改定

現行

改定内容

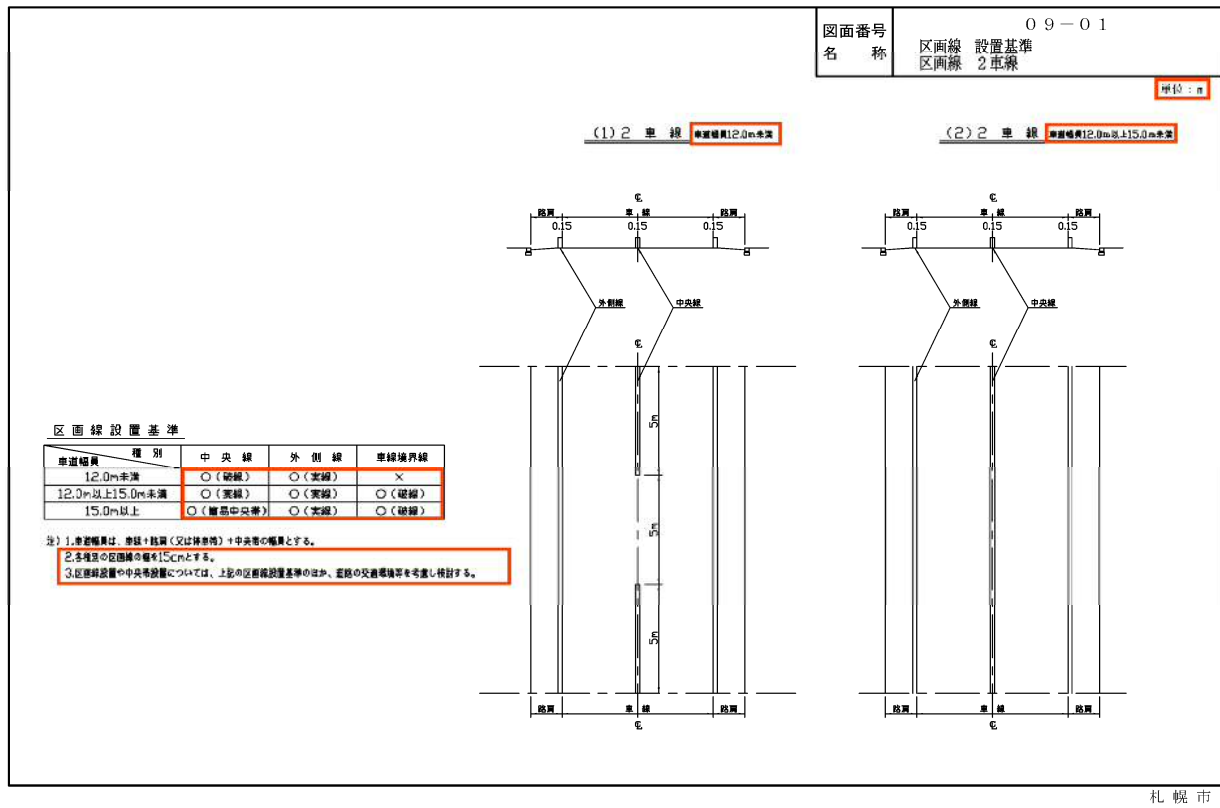
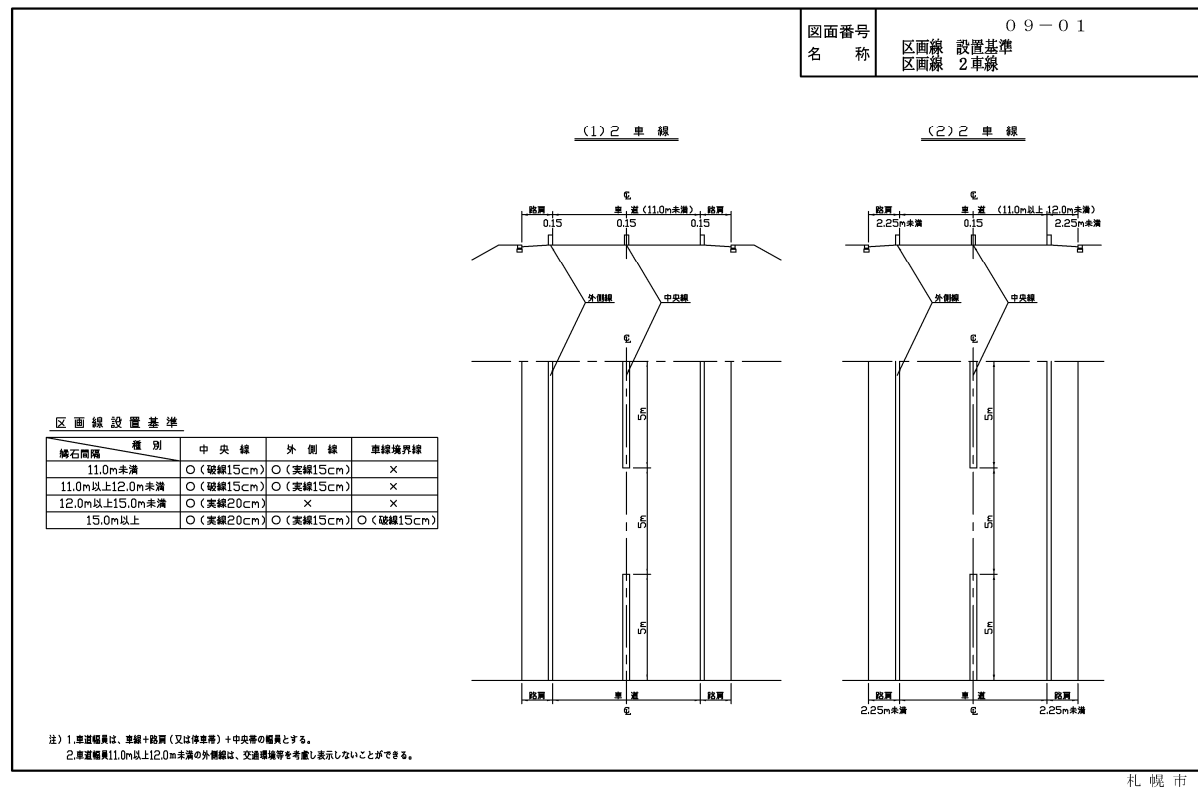
単位を明記
 2車線の図を削除し、4車線の図を追加
 「車道」を「車線」に変更

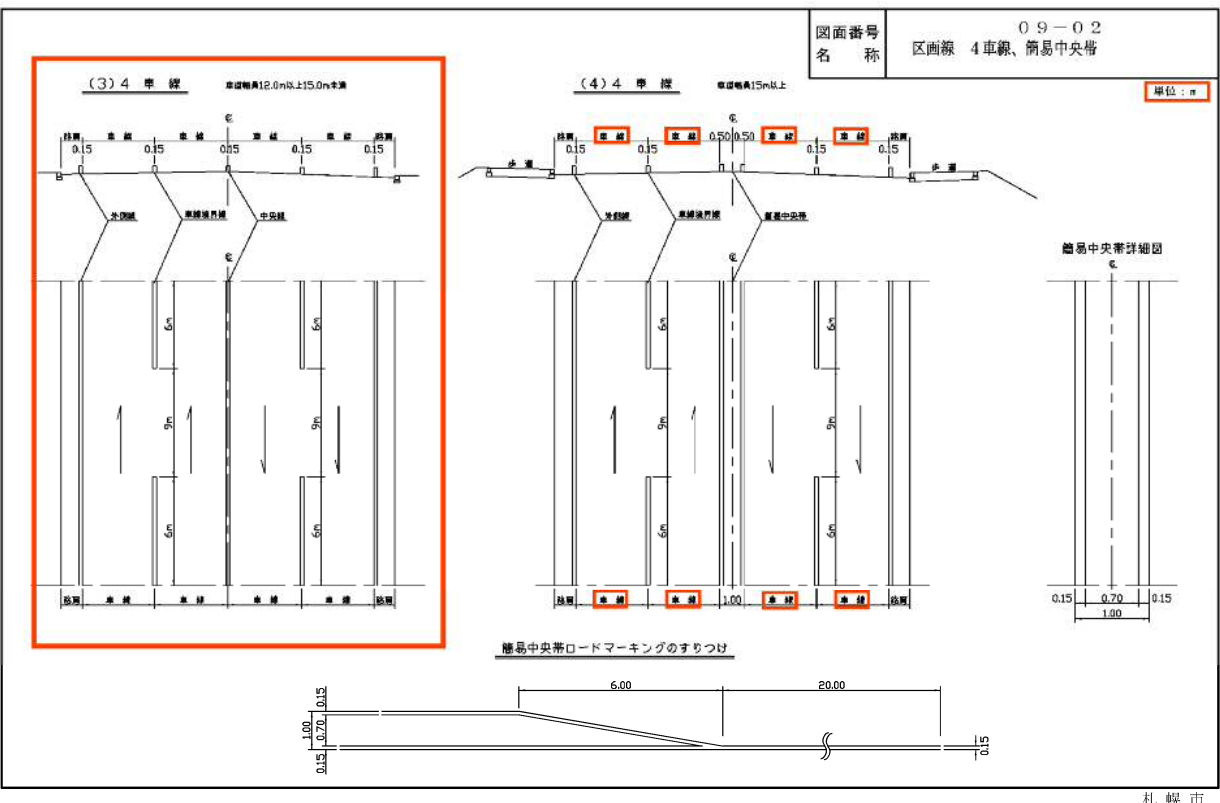
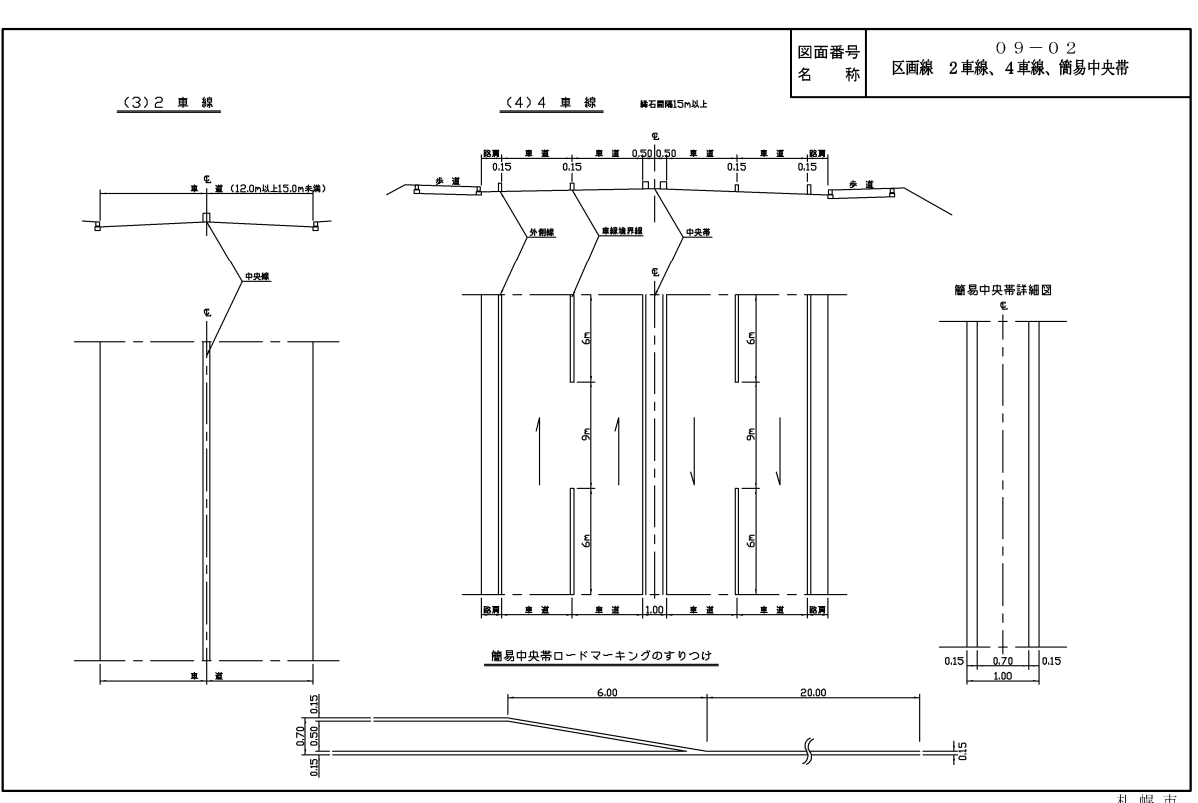
単位を明記
 区画線幅を施工実態に合わせるため変更(20cmを15cm)
 区画線幅の表記箇所を表から注釈に変更
